Provvedimento di Verifica di assoggettabilita' alla Valutazione di Impatto Ambientale relativo al progetto "Modifica di un impianto recupero rifiuti non pericolosi nel Comune di Giffoni Valle Piana alla Via Santa Maria a Vico 6" - Proponente Di Maio Geom. Francesco s.r.l. - CUP 8658.

DECRETO DIRIGENZIALE

DECRETO N°	DEL	DIREZ. GENERALE / UFFICIO / STRUTT.	UOD / STAFF
158	25/06/2021	17	92

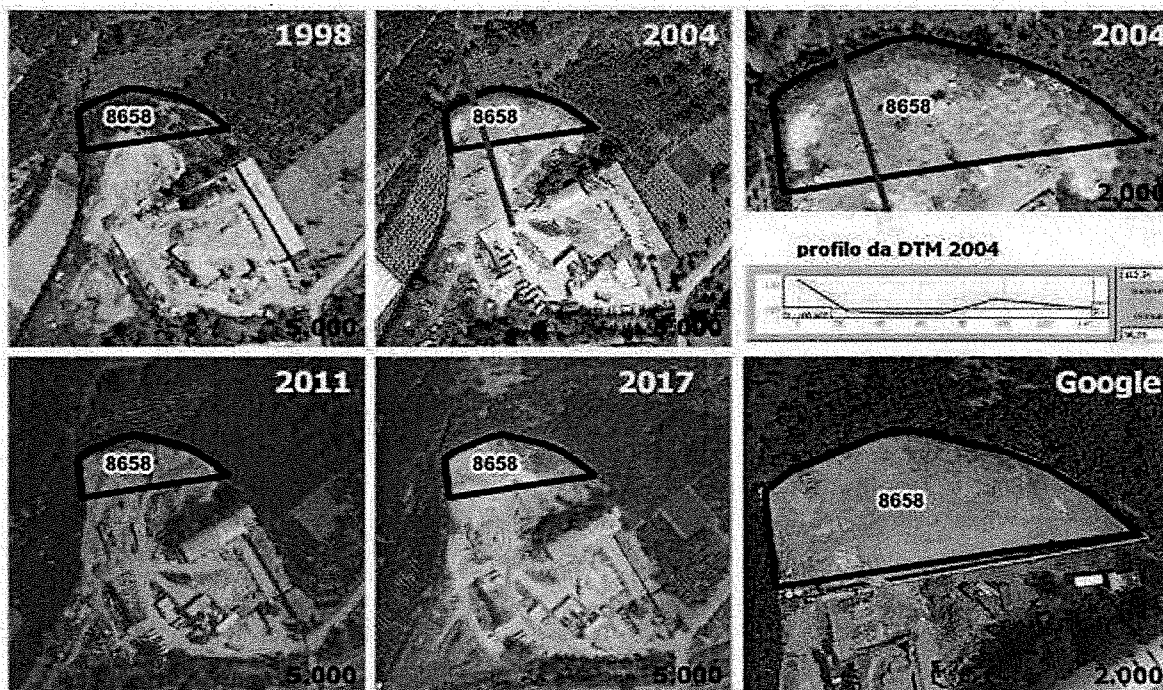
Ferme restando tali verifiche, si ritiene opportuno evidenziare che l'intervento si colloca in una più ampia area già destinata ad impianti produttivi che, per la sua estensione, risulta notevolmente visibile e di particolare impatto nel contesto paesaggistico, caratterizzato da estese aree verdi. La presenza - autorizzata - di altri impianti produttivi, a parere di quest'Ufficio, richiederebbe uno studio complessivo che dovrebbe essere riferito all'intera area (F.C.56 part.444) al fine di individuare le più adeguate forme di mitigazione e compensazione dell'impatto, sia con interventi all'interno del lotto che lungo tutti i margini. In definitiva sembra non essere stata prestata la giusta attenzione agli effetti cumulativi delle varie opere, nel tempo realizzate, cui si sommerebbero gli interventi in esame.

La già consolidata vocazione dell'area ad impianti produttivi e la necessità di favorire il recupero e riuso dei rifiuti non consente di far deflettere dall'esigenza di prevedere le misure necessarie a ridurre l'impatto degli impianti necessari nell'ambito paesaggistico tutelato".

Inoltre, in relazione al cumulo con altri progetti, i riferimenti descritti nella nota (osservazioni) della Soprintendenza riguardano quelli già presenti sul lotto interessato dal progetto: "L'intervento, che interessa una superficie di 3.375mq, si colloca in un lotto già interessato dalla presenza di un impianto di betonaggio e dall'impianto di Frantumazione e di Recupero dei Rifiuti Speciali non pericolosi cui, con la presente istanza, per quanto possibile rilevare dalla documentazione prodotta, si chiede di poter aggiungere l'attività di lavorazione R5 (R5: riciclo/recupero di altre sostanze inorganiche)..."

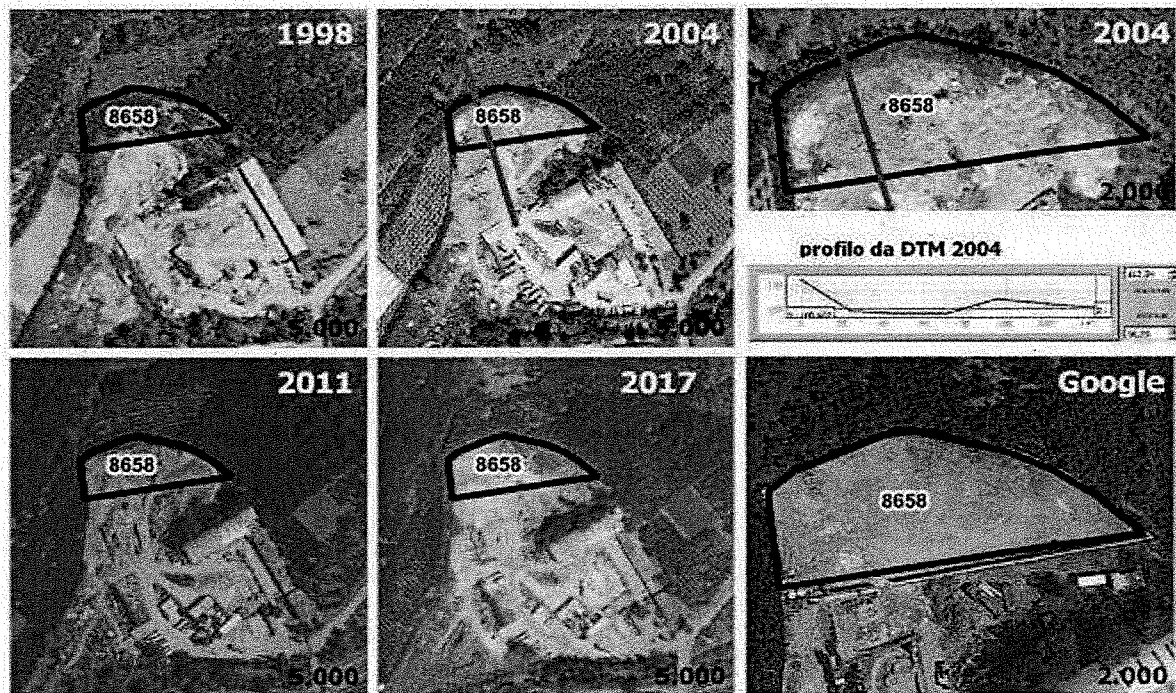
Ferme restando tali verifiche, si ritiene opportuno evidenziare che l'intervento si colloca in una più ampia area già destinata ad impianti produttivi che, per la sua estensione, risulta notevolmente visibile e di particolare impatto nel contesto paesaggistico, caratterizzato al contorno da estese aree verdi. La presenza - autorizzata - di altri impianti produttivi, a parere di quest'Ufficio, richiederebbe uno studio complessivo che dovrebbe essere riferito all'intera area (F.C.56 part.444) al fine di individuare le più adeguate forme di mitigazione e compensazione dell'impatto, sia con interventi all'interno del lotto che lungo tutti i margini.

In definitiva sembra non essere stata prestata la giusta attenzione agli effetti cumulativi delle varie opere, nel tempo realizzate, cui si sommerebbero gli interventi in esame.

La già consolidata vocazione dell'area ad impianti produttivi e la necessità di favorire il recupero e riuso dei rifiuti non consente di far deflettere dall'esigenza di prevedere le misure necessarie a ridurre l'impatto degli impianti necessari nell'ambito paesaggistico tutelato".

Inoltre, in relazione al cumulo con altri progetti, i riferimenti descritti nella nota (osservazioni) della Soprintendenza riguardano quelli già presenti sul lotto interessato dal progetto: "L'intervento, che interessa una superficie di 3.375mq, si colloca in un lotto già interessato dalla presenza di un impianto di betonaggio e dall'impianto di Frantumazione e di Recupero dei Rifiuti Speciali non pericolosi cui, con la presente istanza, per quanto possibile rilevare dalla documentazione prodotta, si chiede di poter aggiungere l'attività di lavorazione R5 (R5: riciclo/recupero di altre sostanze inorganiche)..."
